**AVIS RELATIF À LA PROTECTION
CONTRE LES EVENTUELS EFFETS NOCIFS ET NUISANCES
PROVOQUÉS PAR LES RAYONNEMENTS NON IONISANTS
GÉNÉRÉS PAR DES ANTENNES ÉMETTRICES STATIONNAIRES**

Commune : ONHAYE - Exploitant : ORANGE

Référence exploitant : 238N1_2 / 32238N1_1 / 42238N1_1 / 52238N1_1

Rapport n° 2605 / 2024

Figure 1 : Vue en plan des lieux de séjour et des points de contrôle

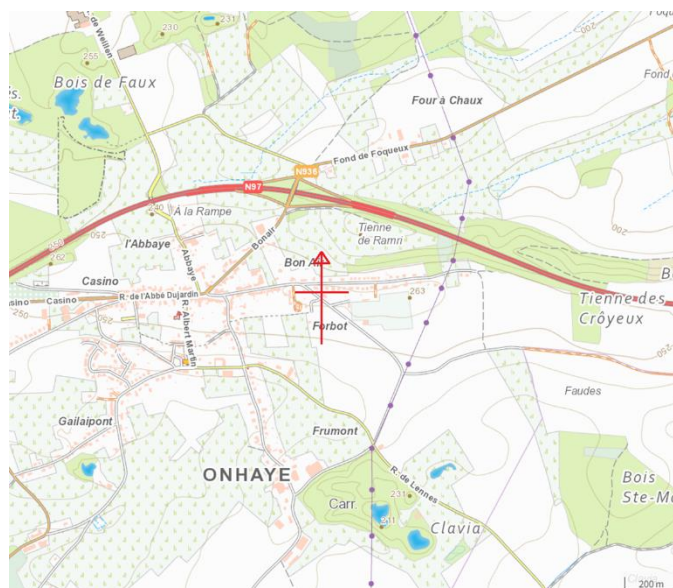
Les fréquences d'émission, la puissance rayonnée par chacune des antennes et leur gain permettent de déterminer le rayon de la zone à analyser. Tout dépassement de la limite par installation est exclu en dehors de cette zone. Le tableau 2 reprend les 35 LS² pour lesquels l'indice d'exposition est le plus élevé. Les différentes colonnes indiquent :

- le numéro du point de contrôle repris sur un des plans de la figure 1;
- le numéro du LS dans lequel se trouve le point de contrôle de la 1^{ère} colonne ;
- l'atténuation d'obstacle prise en compte pour le calcul de l'indice d'exposition dans le LS ;
- le résultat du calcul de l'indice d'exposition.

N° point de contrôle	LS	Atténuation (dB)	Indice d'exposition relatif à la limite par installation IE_i
2	LS2	3,0	0,722
3	LS2	3,0	0,683
15	LS14	3,0	0,590
14	LS14	3,0	0,368
4	LS4	3,0	0,360
21	LS20	3,0	0,345
16	LS14	3,0	0,225
5	LS4	3,0	0,125
13	LS13	3,0	0,101
20	LS20	3,0	0,084
6	LS4	3,0	0,077
1	LS1	3,0	0,070
17	LS17	3,0	0,067
8	LS7	3,0	0,056
11	LS11	3,0	0,056
7	LS7	3,0	0,050
18	LS17	3,0	0,047
19	LS17	3,0	0,046
9	LS7	3,0	0,028
10	LS10	3,0	0,026
12	LS11	3,0	0,014

En ce qui concerne les antennes de l'installation mentionnées dans le tableau 1, la distance maximale à laquelle la limite pourrait être atteinte, à l'extérieur, est égale à 94,9 m. S'il n'y a pas de LS à une distance inférieure, les antennes respectent forcément la limite d'immission.

Dans le cas des LS situés à l'intérieur des bâtiments, une atténuation d'obstacle est prise en compte et il en résulte que la distance maximale à laquelle la limite pourrait être atteinte se réduit à 67,2 m.

Figure 2 : Vue en plan des installations d'antennes dans un rayon de 300 mètres autour de l'installation faisant l'objet de la demande d'avis

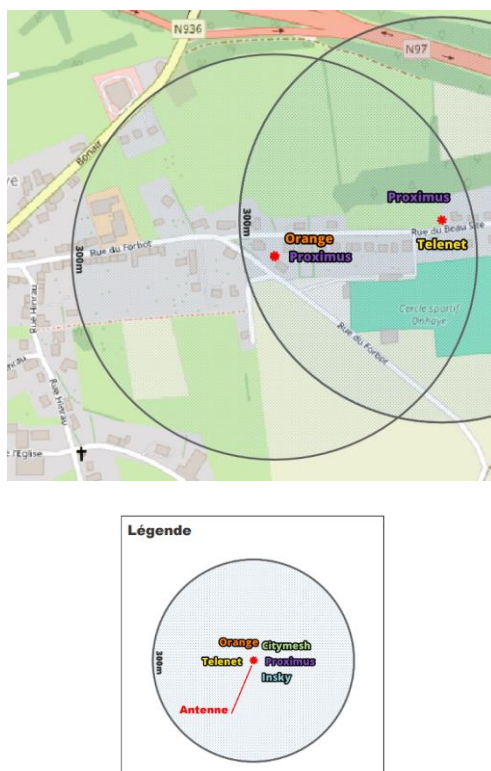
Le plan en projection verticale de la figure 2 indique la localisation des installations d'antennes émettrices stationnaires visées par le décret et situées dans un rayon de 300 mètres autour de l'installation référencée dans le paragraphe 2 et localisée au centre du cercle. Les données de localisation de ces antennes et les avis correspondant sont accessibles via le cadastre en ligne des antennes émettrices stationnaires⁶. Les installations prises en compte dans l'évaluation du respect de la limite cumulative sont les installations d'antennes émettrices déclarées en service par l'exploitant à la date du présent avis, à l'exception de l'installation référencée dans le paragraphe 2 et éventuellement d'autres installations ayant fait l'objet d'une demande d'avis à la même date et qui sont situées à l'intérieur de la zone de 300 mètres de rayon.

- il y a au plus 4 installations d'antennes émettrices stationnaires présentes dans la zone d'évaluation de 300 mètres de rayon représentée dans la figure 2, y inclus l'installation référencée dans le paragraphe 2 : la limite cumulative définie à l'article 4, §2 du décret est nécessairement respectée dans les lieux de séjour à l'intérieur de la zone d'évaluation de 300 mètres de rayon ;

- b) il y a exactement 5 installations d'antennes émettrices stationnaires présentes dans la zone d'évaluation de 300 mètres de rayon représentée dans la figure 2, y inclus l'installation référencée dans le paragraphe 2 et il existe, pour 3 ou 4 de ces installations, un avis attestant le respect de la limite abrogée de 3 V/m : la limite cumulative définie à l'article 4, §2 du décret est nécessairement respectée dans les lieux de séjour à l'intérieur de la zone d'évaluation de 300 mètres de rayon ;

- c) dans tous les autres cas, il a été vérifié que la limite cumulative définie à l'article 4, §2 du décret n'est pas dépassée dans les lieux de séjour sur base du nombre d'installations localisées dans la zone d'évaluation de 300 mètres de rayon représentée dans la figure 2, de leur localisation ainsi que des données inscrites dans la figure 1 et au paragraphe 4 du présent avis et dans les avis attestant le respect de la limite par installation ou de la limite abrogée de 3 V/m relatifs aux autres installations reprises dans la figure 2.

Compte tenu des considérations ci-dessus, il apparaît que l'intensité du rayonnement électromagnétique généré, dans les lieux de séjour situés dans un rayon de 300 mètres autour de l'installation référencée dans le paragraphe 2, par l'ensemble des antennes émettrices stationnaires de l'ensemble des exploitants du même site d'antennes émettrices stationnaires respecte la limite fixée à l'article 4, § 2 du décret.
